**Avis délibéré de la mission régionale
d'autorité environnementale
Hauts-de-France
sur le projet parc éolien
de la société YAWAY Ville-Le-Marclet
sur la commune de Ville-Le-Marclet (80)
Étude d'impact de mars 2022**

n°MRAe 2022-6217

Carte de présentation du projet (étude d'impact page 139)

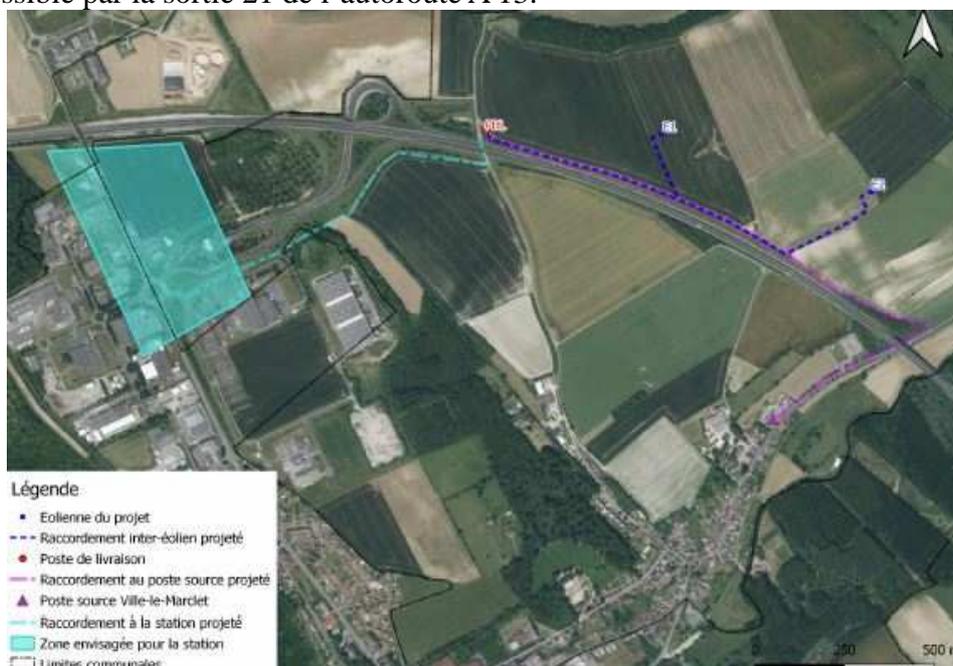
L'avis est rendu sur un projet de deux éoliennes d'une hauteur maximale de 180 mètres et de garde au sol¹ de 44,5 mètres, localisées comme indiqué ci-dessous

Les principales mesures d'évitement consistent au choix d'une variante de moindre impact. Néanmoins, l'éolienne E1 se situe à 165 mètres de buissons le long de l'autoroute (diagnostic écologique page 136), à moins de 200 mètres en bout de pales de zones importantes pour les chauves-souris (zones de chasse, bois ou haies), et l'éolienne E2 est à 200 mètres d'une haie.

L'autorité environnementale recommande de déplacer l'éolienne E1 à une distance d'au moins 200 mètres en bout de pales des zones importantes pour les chauves-souris (zones de chasse, bois ou haies), conformément au guide Eurobats.

Raccordements projetés (étude d'impact page 168)

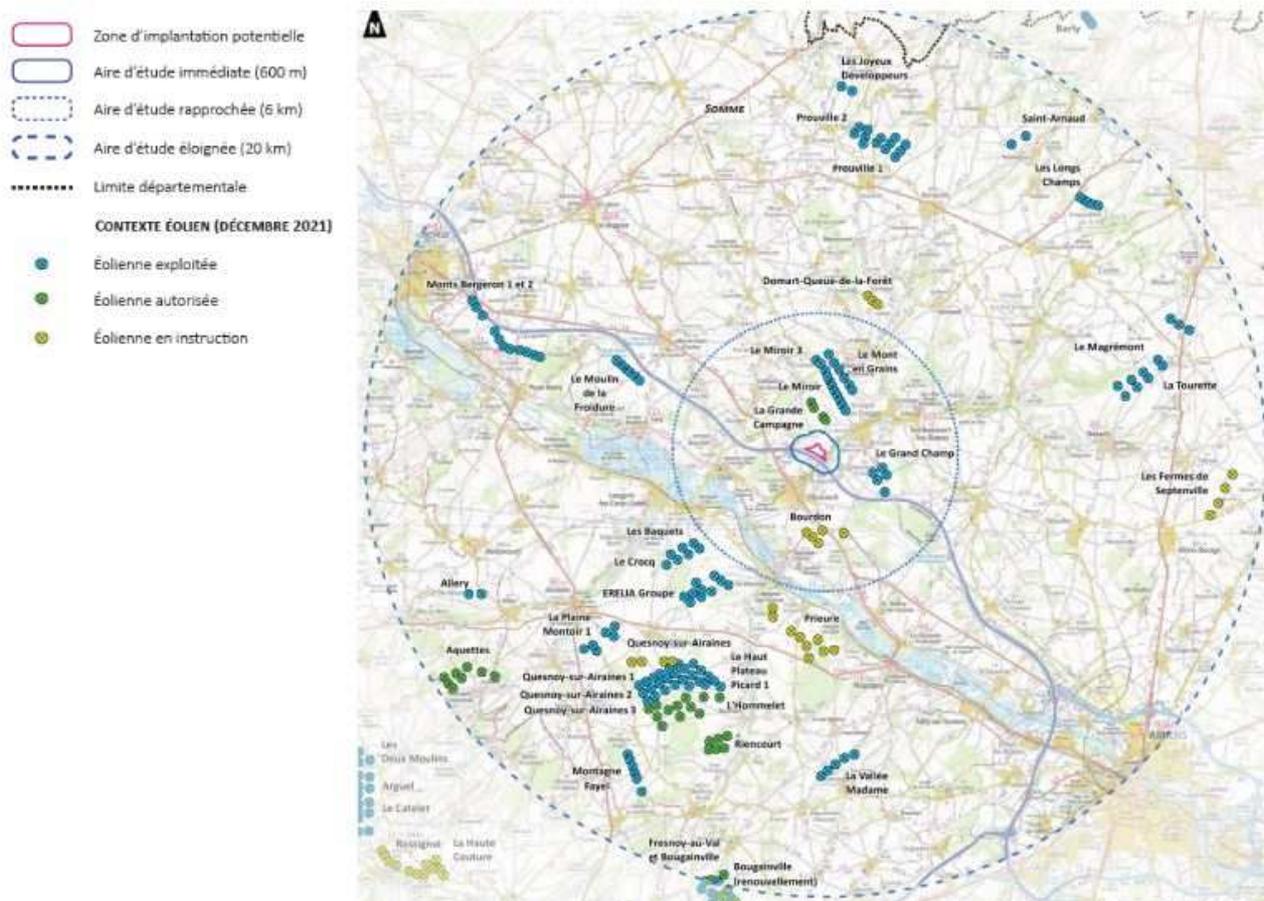
La question du raccordement des postes de livraisons à un poste source est abordée dans le dossier, cependant le tracé n'est pas encore définitif. De même, le projet de station de recharge est évoqué dans l'étude d'impact mais très succinctement. Il fera l'objet d'un autre dossier de demande d'autorisation.

Le raccordement du poste de livraison au poste source est rapidement abordé page 168 de l'étude d'impact. Il est indiqué que les raccordements « longeront les chemins et routes », cependant le tracé n'est pas encore définitif et il est susceptible d'être modifié.

L'autorité environnementale recommande de décrire les différentes possibilités de raccordement des postes de livraison du présent parc à un poste source, et pour chacun de ces scénarios :
